改善箇所説明図

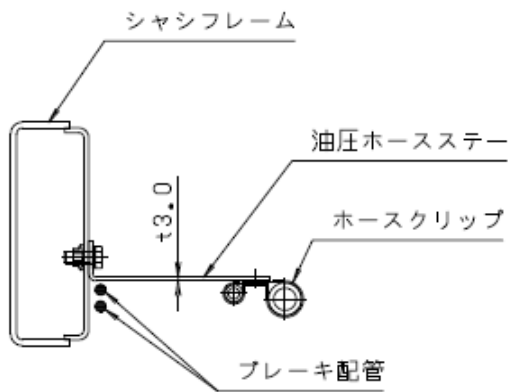
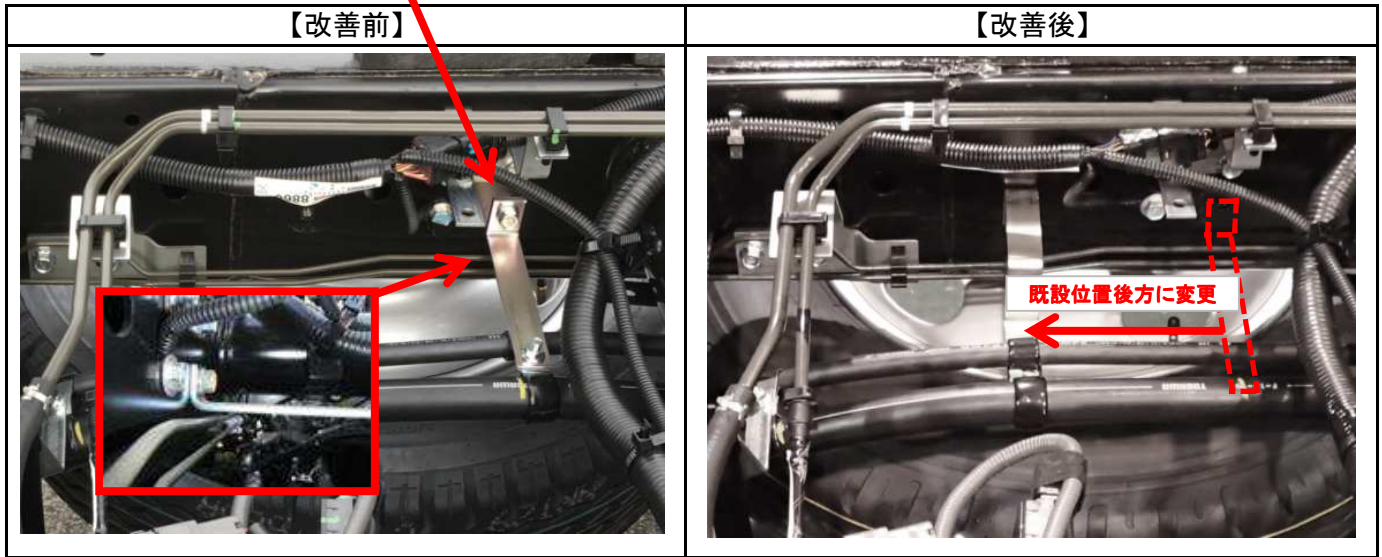
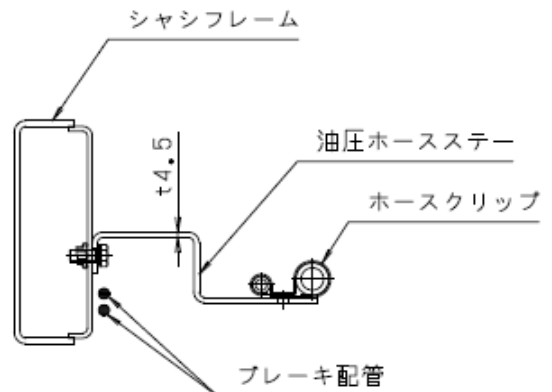
改善前

改善後

注)但し交換は隙が小さい場合

小型ダンプトラックのダンプ作動用油圧ホース固縛ステーと後輪用ブレーキ配管の隙が小さいため、走行振動でダンプ作動用油圧ホース固縛ステーと後輪用ブレーキ配管が干渉するおそれがある。そのため、そのままの状態で使用を続けると、後輪用ブレーキ配管が損傷し、最悪の場合、ブレーキ液が漏れて制動力が低下するおそれがある。

全車両、ダンプ作動用油圧ホース固縛ステーと後輪用ブレーキ配管の隙を確認し、隙が小さい場合はダンプ作動用油圧ホース固縛ステーの位置を変更して対策品に交換する。また後輪用ブレーキ配管に損傷があった場合はブレーキ配管を新品に交換する。
